DODATEK č. 1 ke SMLOUVĚ O DÍLO

„ZŠ E. Destinové a ZŠ nám. Svobody 2 - půdní vestavba“

Change Order / Změnový list

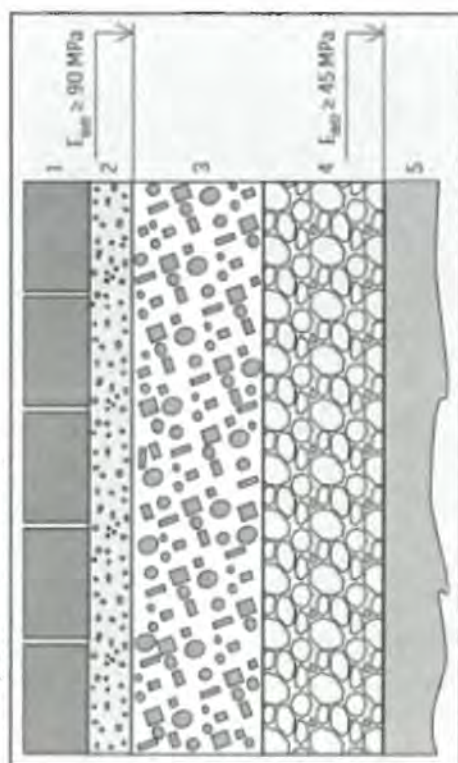
1 Odvodnění plochy před nově budovanými schodišti viz. C.3 Koordinační situační výkres R02. **SO 01**

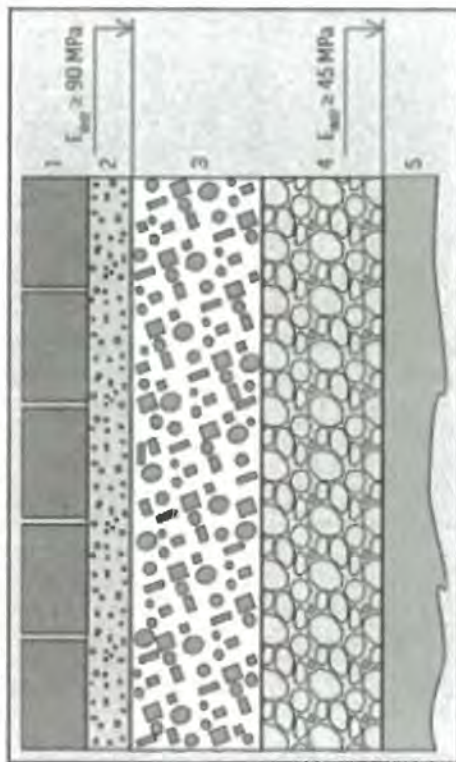
1 Odvodnění plochy před nově budovanými schodišti viz. C.3 Koordinační situační výkres R02. SO 02
